改善箇所説明図

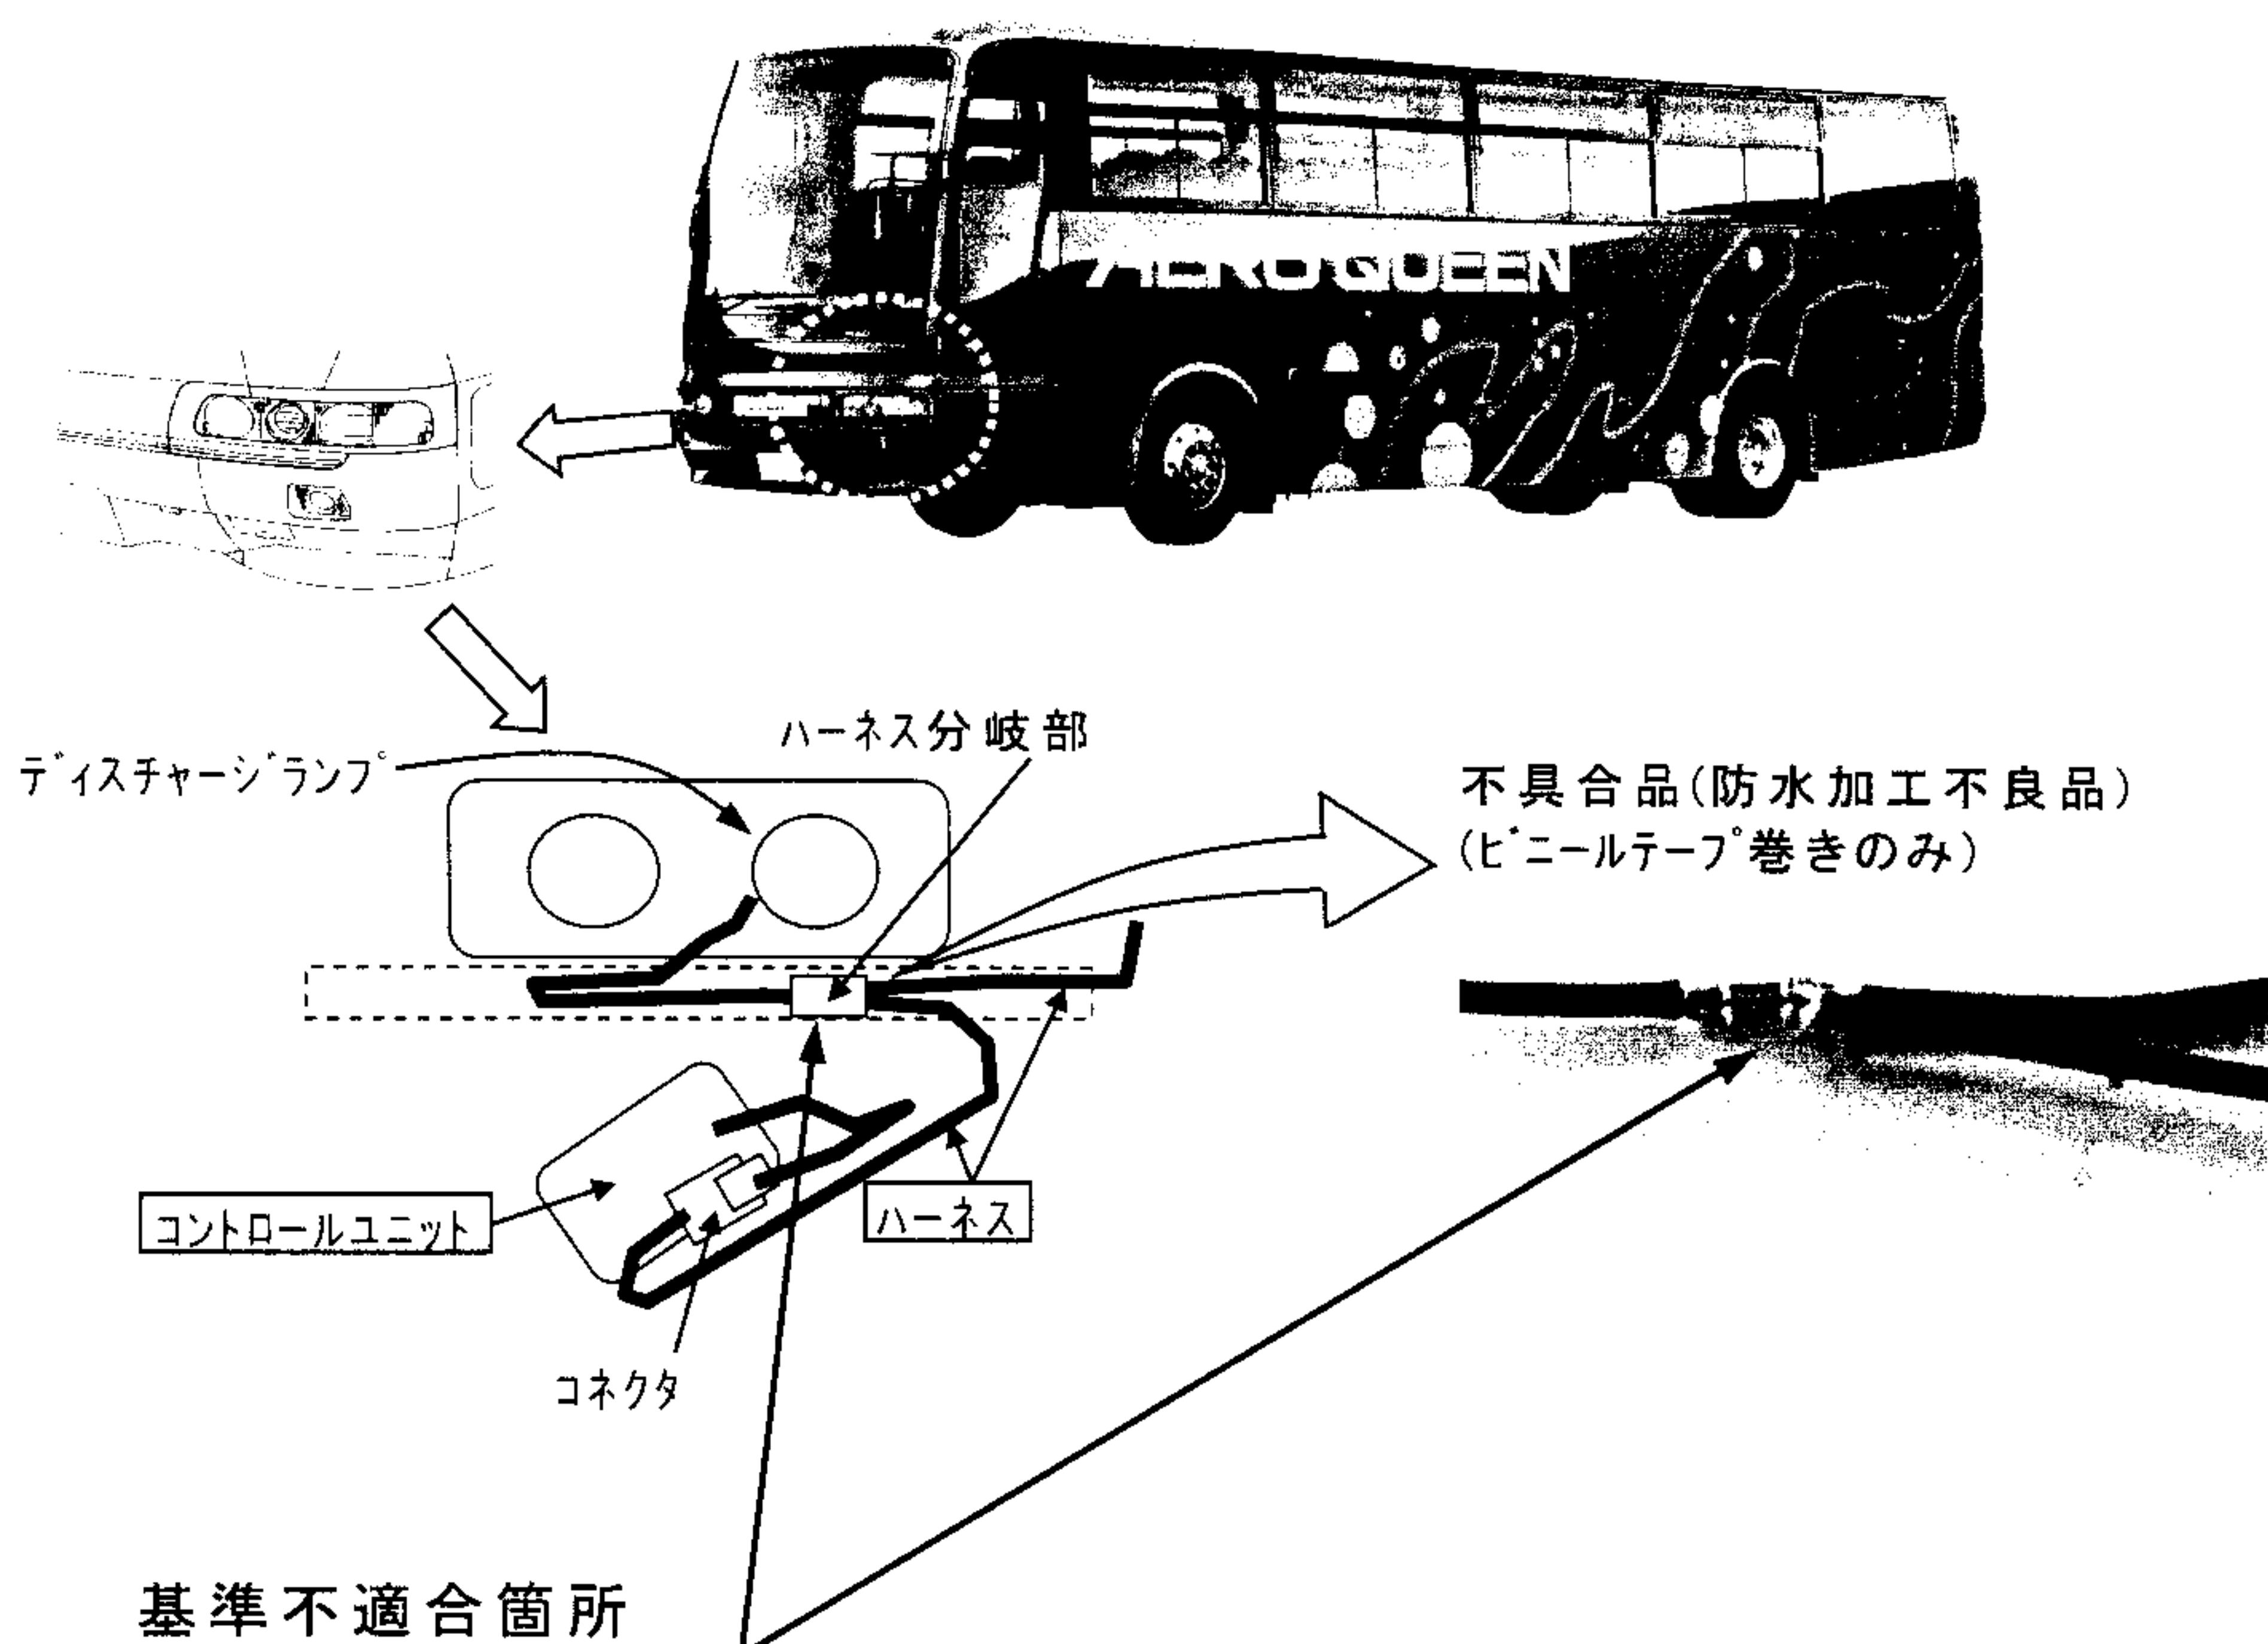
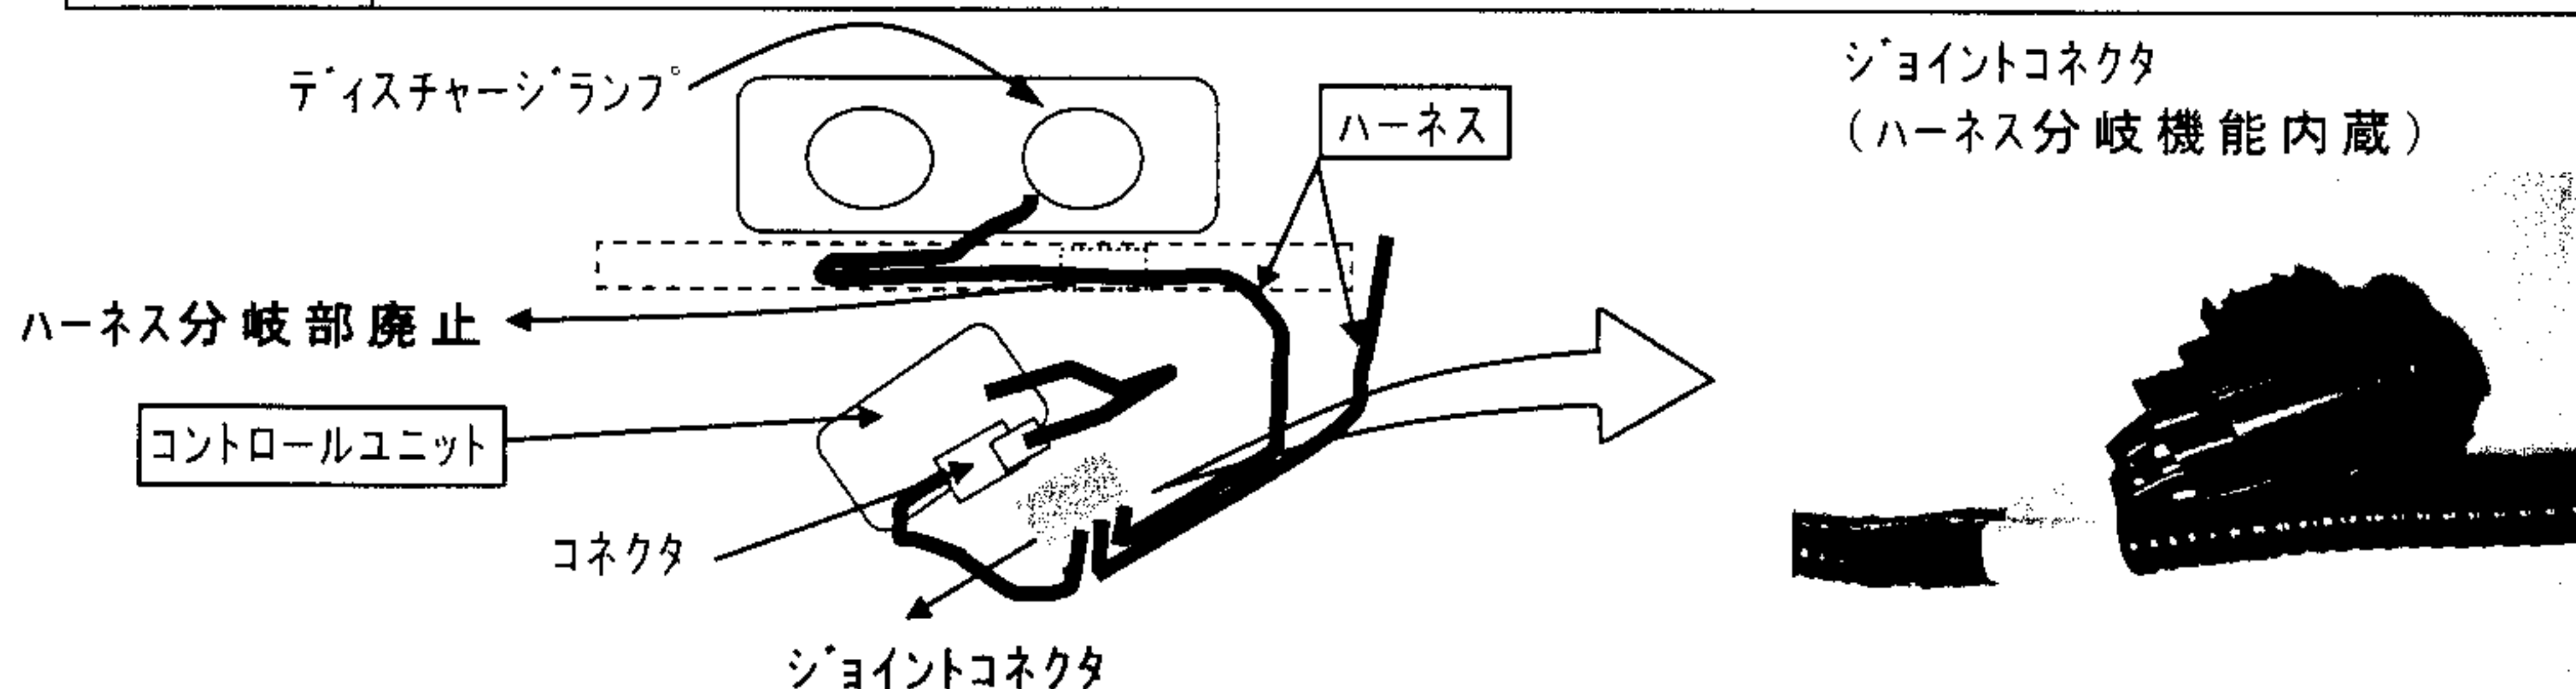
放電式(ディスチャージ)すれ違い用前照灯において、電気配線の分岐部の防水処理が不適切なため、電気配線内に入った水が点灯用制御装置内に浸入して回路基板が腐食し、最悪の場合、当該前照灯が点灯しなくなるおそれがある。

改善措置 の内容	全車両、当該電気配線に対策品に交換する。更に当該制御装置のコネクタ部を点検し、水浸入等の異常が認められたものは、当該制御装置も新品に交換する。
-------------	---
